INFORME DE CONTROL ESPECÍFICO N° 023-2024-2-0400-SCE

SERVICIO DE CONTROL ESPECÍFICO A HECHOS CON PRESUNTA IRREGULARIDAD MUNICIPALIDAD DISTRITAL DE MIRAFLORES MIRAFLORES/HUAMALÍES/HUÁNUCO

PARTIDAS EJECUTADAS INCUMPLIENDO LAS ESPECIFICACIONES TÉCNICAS, NO EJECUTADAS, EJECUTADAS PARCIALMENTE, MAYORES METRADOS NO AUTORIZADOS E INAPLICACIÓN DE PENALIDADES EN LA OBRA: CREACIÓN DEL SERVICIO DEPORTIVO DE LAS DISCIPLINAS DE FULBITO, VÓLEY Y BASQUETBOL EN EL CENTRO POBLADO DE PAMPAS DE FLORES – DISTRITO DE MIRAFLORES – PROVINCIA DE HUAMALÍES – DEPARTAMENTO DE HUÁNUCO

18 DE JUNIO DE 2024
HUÁNUCO – PERÚ

Imagen n.° 1
Detalles de la colocación de grava de ¼" a ¾"

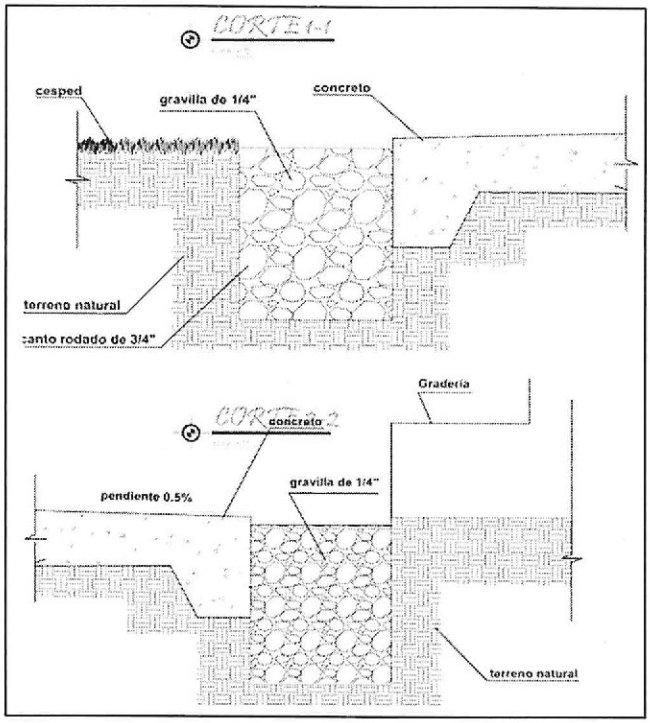
Especificación técnica, ratificada con los cortes 1-1 y 2-2 de la Lámina A-03 plano de "ARQUITECTURA" que forman parte del Expediente Técnico **(Apéndice n.° 15)**, ratifica lo señalado en la especificación técnica, según detalle:

En otro extremo, cabe precisar que la ejecución de dicha partida fue registrada "**sin observación**", en un primer momento por el Ing. Agustín Alejandro Mendoza Álvarez, residente de obra, en el cuaderno de obra, asientos n.° 16, 18 y 20 de 25, 26 y 27 de febrero de 2021 **(Apéndice n.° 16)**, respectivamente; y, del mismo modo, por el Ing. Paul Shader Abal Haro, supervisor de obra en los asientos n.° 17, 19 y 21 de 25, 26 y 27 de febrero de 2021 **(Apéndice n.° 17)**.

Imagen n.° 2
Detalles de la instalación de los reflectores de 500Watts

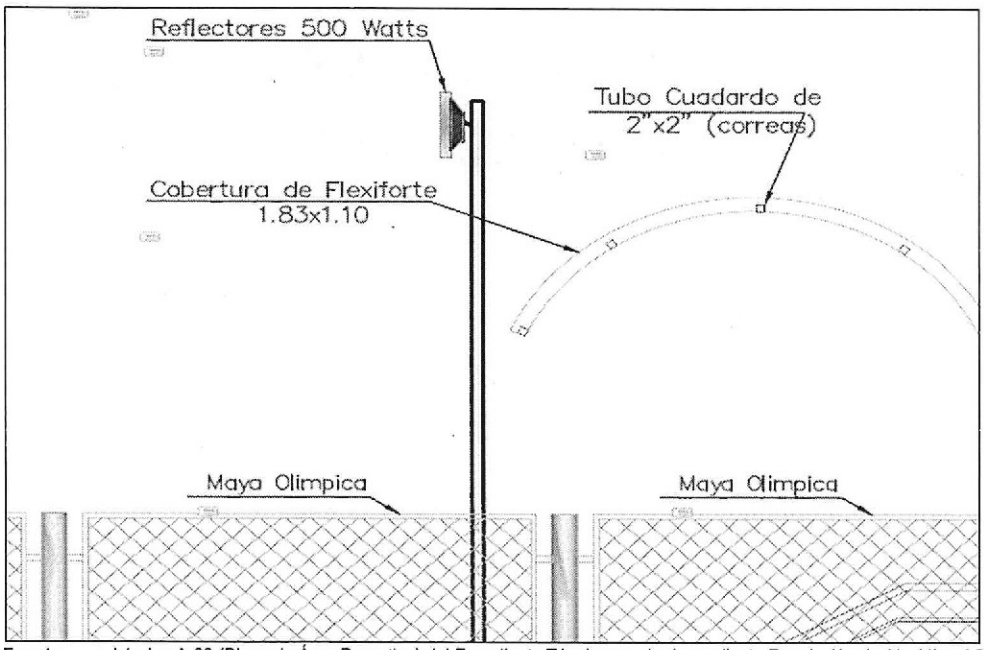
Al respecto, revisado el Plano de Área Deportiva – Lámina A-03 **(Apéndice n.° 15)** del expediente técnico aprobado, se tienen detalles de la instalación de los reflectores y la potencia de éste, según se muestra en la imagen n.° 2:

Como se puede advertir, en el "Plano de Área Deportiva – Lámina A-03" **(Apéndice n.° 15)**, se muestra el detalle de la instalación de los reflectores, donde se evidencia que los reflectores deberían estar correctamente sujetados a los postes de fierro para que no se puedan desprender y cumplir con su funcionabilidad; por lo que, correctamente instalados no existe la posibilidad de que con el tiempo se produzca desprendimiento alguno; por lo que, desde el punto de vista constructivo incumplieron las especificaciones técnicas.

Imagen n.° 3.- *Se observa la Sección 4-4 del Plano de Cimentación – E-01, según metrados y el presupuesto las medidas es de 43.50 metros de largo cada una de las laterales longitudinales.*

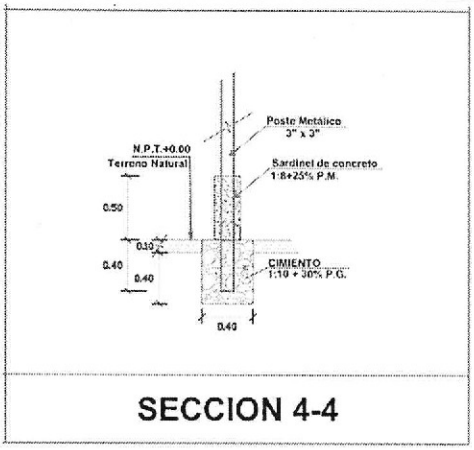
Fotografía n.° 18.- *Vista donde se aprecia el remedo de junta de dilatación con corte superficial realizado con amoladora y cubierto con junta asfáltica (brea y arena). Al respecto el sobrecimiento presenta múltiples fisuras.*

Como puede advertirse, en el numeral ***"22.3 Juntas"*** de la Norma Técnica Peruana E-060, debieron ejecutarse juntas en el sobrecimiento por influencia de las condiciones climáticas; selección y dosificación de materiales; mezclado, colocación y curado del concreto; grado de restricción al movimiento; esfuerzos debidos a las cargas a las cuales está sometido el elemento; y técnicas de construcción; sin embargo, en la fotografía n.° 18 e imagen n.° 4 precedente en el acta **(Apéndice n.° 14)** y Lámina SE-02 (Plano de Secciones Generales - Cerco) del Expediente Técnico aprobado, se evidenció que los 47.50 metros (en ambos lados longitudinales) del sobrecimiento del cerco perimétrico se encuentran vaciados monolíticamente sin dejar las juntas respectivas habiéndose ejecutado un remedo de junta de dilatación, realizando un corte superficial con amoladora y cubierto con junta asfáltica (brea y arena), simulando la junta de dilatación.

Imagen n.° 4
Detalles del sobrecimiento longitudinal (lateral)

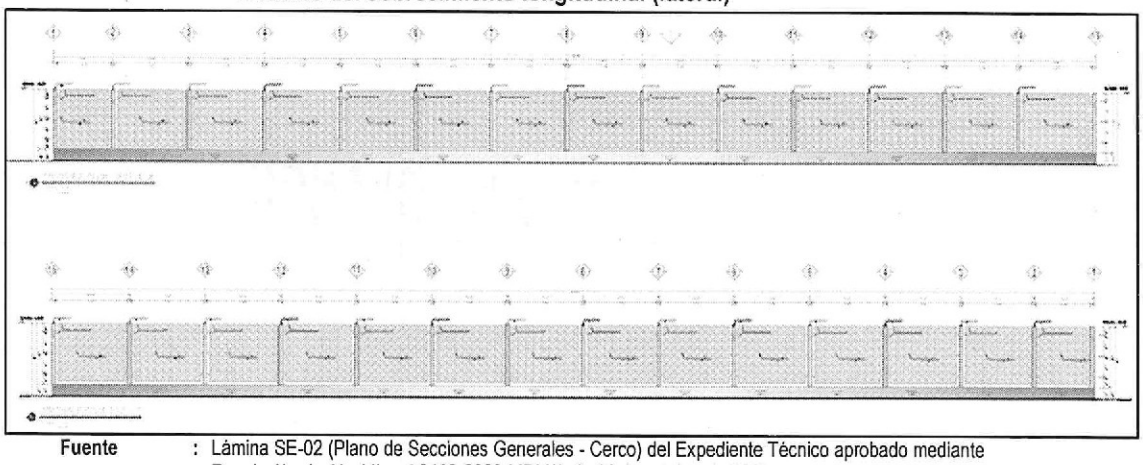
Fuente : Lámina SE-02 (Plano de Secciones Generales - Cerco) del Expediente Técnico aprobado mediante Resolución de Alcaldía n.° 0199-2020-MDM/A de 14 de octubre de 2020.
Elaborado por : Comisión de Control a cargo del Servicio de Control Específico a Hechos con Presunta Irregularidad.
Nota : Cabe resaltar que las partes longitudinales (laterales) del cerco perimétrico tienen una longitud de 43.50 m.

***Fotografía n.° 5.-** Vista donde se aprecia la inexistencia de algunas planchas de cobertura y otras desprendidas.*

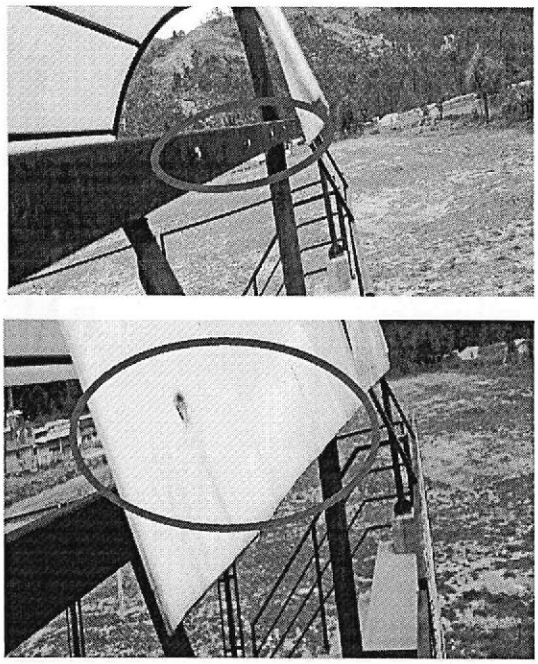
- ✓ ***Tribuna (Graderías).***
  Se constató que varias coberturas ya no están. Las existentes están sujetadas con tornillos autorroscantes con arandelas (huachas planas) muy pequeñas, lo que hace que, con la presión del doblado y el viento, éstas se desprendan y terminen rompiéndose y perdiéndose.

***Fotografía n.° 6.-** Vista donde se aprecia como se desprenden las planchas de la cobertura por ser muy pequeñas las huachas planas de los tornillos autorroscantes.*

Además, la cobertura colocada es plancha de policarbonato y los planos señalan planchas Flexiforte de polipropileno reforzado; por lo que tampoco es el material requerido, no existiendo documento de aprobación o expediente de adicional y/o deductivo de obra. Por tanto, la ejecución de la referida partida incumplió las especificaciones técnicas.

Fotografía n.° 9.- *Se evidenció que no existe conexión entre la tubería de evacuación de aguas residuales del módulo de SS.HH y el buzón colector.*	***Fotografía n.° 10.-*** *Se observó como el agua residual del módulo de los servicios higiénicos se derrama por la vereda de la losa deportiva.*

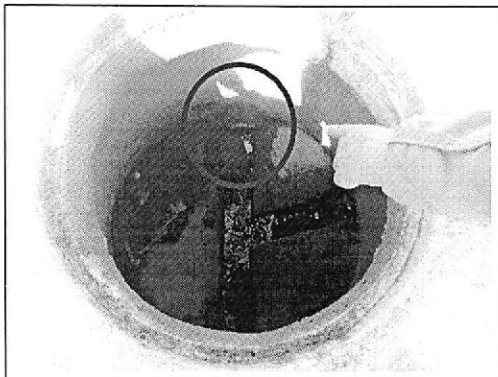
Fotografía n.° 7.- *Se observa la excavación de la red de la instalación sanitaria domiciliaria, evidenciando que el problema es la incorrecta instalación de la tubería de desagüe que va desde la caja de los SS.HH hasta el buzón de la red colectora.*	***Fotografía n.° 8.-*** *Se observa la verificación de los niveles de la caja de inspección del módulo de los SS.HH y el buzón de la red colectora.*

Fotografía n.° 15.- *Vista donde se aprecia las tuberías PVC de ½" para las instalaciones eléctricas expuestas a la intemperie y rotas por partes, que según el expediente técnico debieron estar enterradas.*

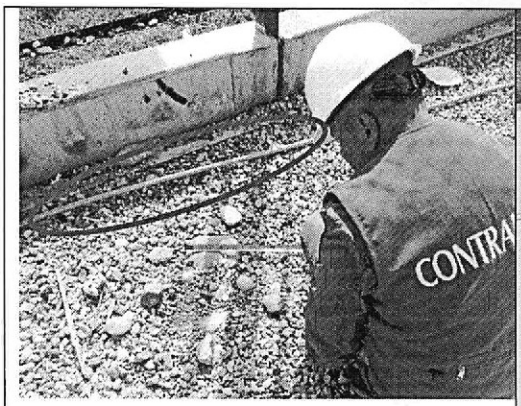
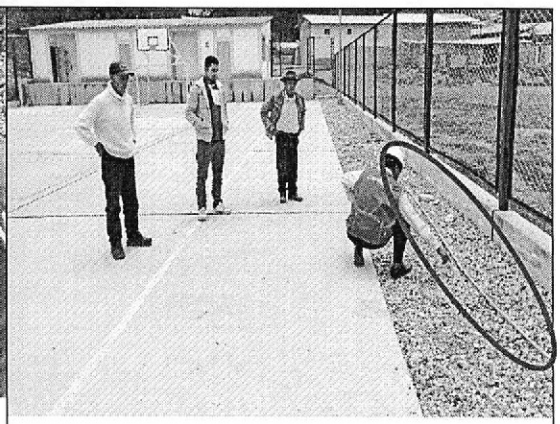
"(...)
c) Losa Multideportiva.
- ✓ ***INSTALACION DE CABLE ELECTRICO EN DUCTOS:***
  - *Se constató que han utilizado tubería PVC para agua de ½" para las instalaciones eléctricas en ambos lados (longitudinal) de la losa deportiva se encuentra expuesta a la intemperie, en una longitud de 24 m, por lo que, tanto las tuberías y los cables eléctricos no se encuentran enterrados. A la fecha se encuentran deteriorados, rotos en varias partes, poniendo en riesgo a los pobladores, ya que en época de lluvia el agua ingresa a las tuberías, corriendo el riesgo de electrocución y corto circuito. (...)* ***(ver fotografía 15 y 16).***

Fotografía n.° 16.- *Otra vista donde se parecía las tuberías PVC de ½" para instalaciones eléctricas rotas en varios tramos, permitiendo que el agua de las lluvias ingrese en ellas.*

Al respecto, revisada ***lámina A-03 (Plano de Área Deportiva) (Apéndice n.° 15)*** y las especificaciones técnicas del expediente técnico aprobado se advierte que, en las

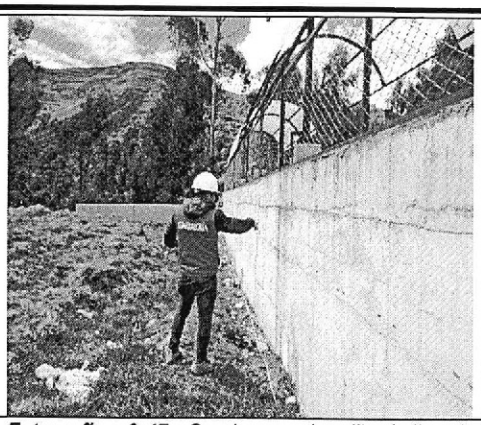
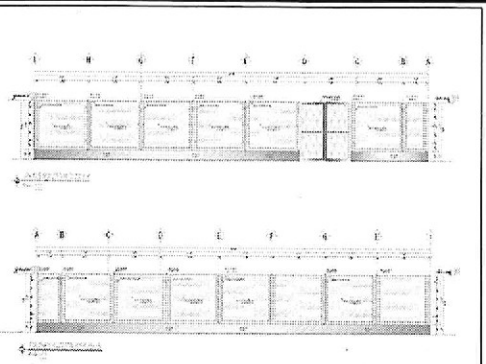
"(...)
d) Cerco Perimétrico.
Se realizaron las mediciones de todo el cerco perimétrico.
- ✓ *Largo = 47.50 m*
- ✓ *Ancho =21.20 m*
- ✓ *Espesor de sobrecimiento = 0.20 m*
- ✓ *Altura de sobrecimiento = 0.30 m*
- ✓ *(...)*

Nota:
- *Se observó cerco perímetro solo en los lados laterales (longitudinales) y no se aprecia cerco en la parte frontal y posterior de la losa deportiva.*
- *(...).*
  Fotografías n.° 17 e imagen 7)
  (...).

Al respecto, revisado los planos del expediente técnico, en las láminas T.L.U-01 plano: *"TOPOGRÁFICO-LOCALIZACIÓN Y UBICACIÓN"* **(Apéndice n.° 56)**; CT-01 plano: *"CORTES TOPOGRÁFICOS"* **(Apéndice n.° 57)**; SE-01 plano: *"SERVICIOS EXISTENTES-DESAGUE"* **(Apéndice n.° 58)**; PP-01 plano: *"PLANO DE PISOS Y PAVIMENTOS"* **(Apéndice n.° 59)**; E-01 plano: *"PLANO DE CIMENTACIÓN"* **(Apéndice n.° 60)**; A-02 plano: *"CORTES Y ELEVACIONES GENERALES"* **(Apéndice n.° 61)**; A-01 plano: *"PLANO DE DISTRIBUCIÓN GENERAL"* **(Apéndice n.° 62)**, y en las especificaciones técnicas del expediente técnico aprobado, se advierte que el cerco perimétrico debería tener dos (2) lados longitudinales de 43.50 m (izquierda y derecha) y dos (2) lados transversales de 23.65 m (frontal y posterior); sin embargo, ésta partida se ejecutó con disminución de meta ya que no existe cerco, cimiento y sobre cimiento en los lados transversales (frontal y posterior de 21.20 m), no existiendo algún expediente de Adicional y/o deductivo de Obra, donde detalle esas modificaciones y sus costos, habiéndose disminuido las metas de las partidas ***"03.01 MOVIMIENTO DE TIERRAS"***, ***"03.02 OBRAS DE CONCRETO"*** y ***"03.03 CERCO DE MALLA"***, lo que se considera como partida parcialmente ejecutada.

***Fotografía n.° 20.-** Se observó que el material de drenaje (grava) no se encuentra contenida en una zanja, por el contrario, se encuentra extendida sobre el terreno natural.*

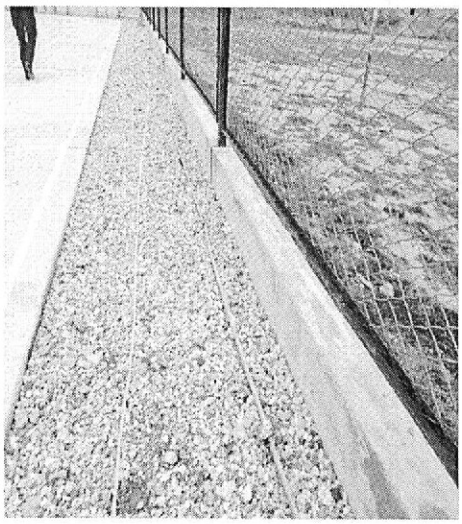
*Se constató que en la genérica **"07 DRENAJES"** del presupuesto de obra, las partidas **"02.07.01. EXACAVACION PARA ESTRUCTURAS"** y **"02.07.03. ELIMINACION DE MATERIAL EXCEDENTE D=30M"**, no se realizaron debido a que el material GRAVA o PIEDRA CHANCADA utilizada para el drenaje esta tendida sobre el terreno natural, debiendo haber colocado en una excavación de 0.50 m x 0.60 m x 32.00 m; y; al no realizarse la excavación tampoco se ha realizado la eliminación de la tierra que se obtiene de dicha excavación, tal como se muestra en la fotografía e imagen subsiguiente:*

***Imagen n.° 6.-** Se observa para la colocación de la grava del drenaje de ¼" a ¾", debió realizarse en los lados longitudinales la excavación con medidas de 0.50 m x 0.60 m x 32.00 m, según las especificaciones técnicas y el Plano A-03 Arquitectura – plano área deportiva.*

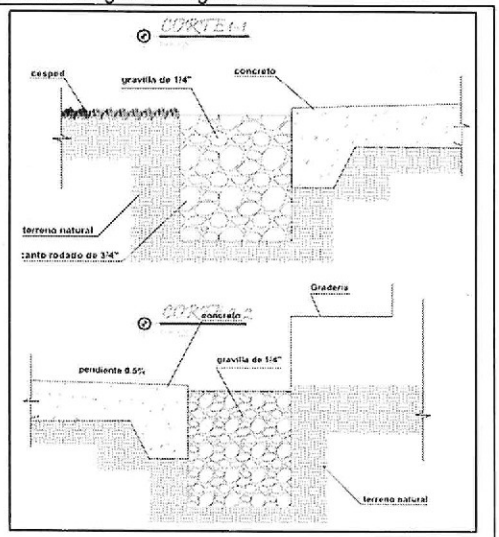
Al respecto, revisado el Plano A-03 Arquitectura **(Apéndice n.° 15)** del expediente técnico aprobado refiere que, para las obras de drenaje, se debieron realizar excavaciones de 0.50 m x

Imagen n.° 7

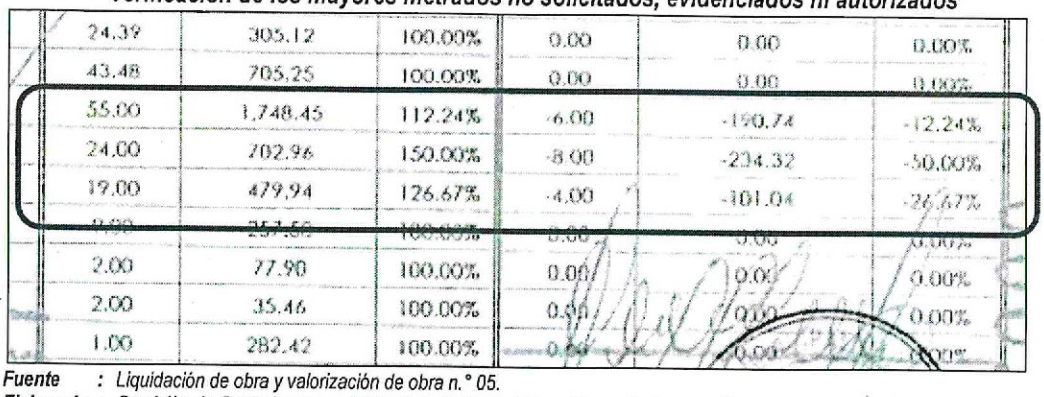
importes de dinero que fueron pagados al contratista sin que haya existido evidencia o autorización para ello, ni en el cuaderno de obra o documento alguno.

Verificación de los mayores metrados no solicitados, evidenciados ni autorizados
